Vår referanse 2020/37132-51
Dato 21.06.2021

Revidert planutkast fv. 564 Fløksand - Vikebø i Alver kommune

Vi viser til dykkar foreløpige uttale i denne saken, sendt til Alver kommune i brev 28.04.2021. Kommunen har meldt attende at Vestland fylkeskommune som tiltakshavar ønsker å revidere planen som grunnlag for endeleg fråsegn frå dykk. Etter avtale med Alver kommune sender vi no eit revidert planutkast direkte til dykk.

Støy før tiltak

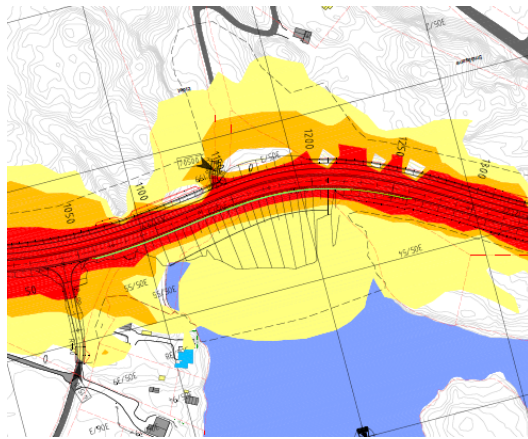
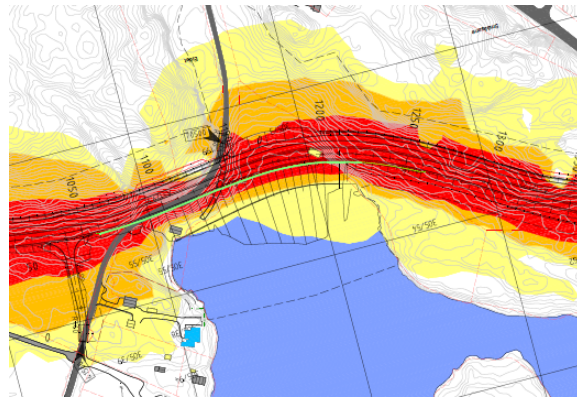
Uttalen gjeld støy ved Rylandsvatnet, der det er lagt inn i planen langsgåande skjerming med vegrekkverk i høgde 0,8 m. De legg til grunn at utrekningane er grundige og at omtalt rekkverk vil vere tilstrekkeleg. De ber likevel om at det blir utført kontrollerande målingar etter at veganlegget er tatt i bruk, og at det blir opna opp for nye avbøtande tiltak om nødvendig.

Merknaden er ikkje tatt til følgje. Berekningane som er utført i tråd med T-1442 viser at eit tett rekkverk i høgde 0,8 m vil ha god effekt (sjå neste side). Målingar av støy er svært komplisert om ein skal få gode resultat, og det vil vere upraktisk å forsterke støytiltaka i ettertid. I tråd med støyutgreiinga er høgde og utstrekning i planen gitt på førebels nivå. På lik linje som for støytiltak på bygningar vil høgde og utstrekning av skjermen langs Rylandsvatnet bli vurdert fram mot bygging, men den vil ikkje bli redusert.
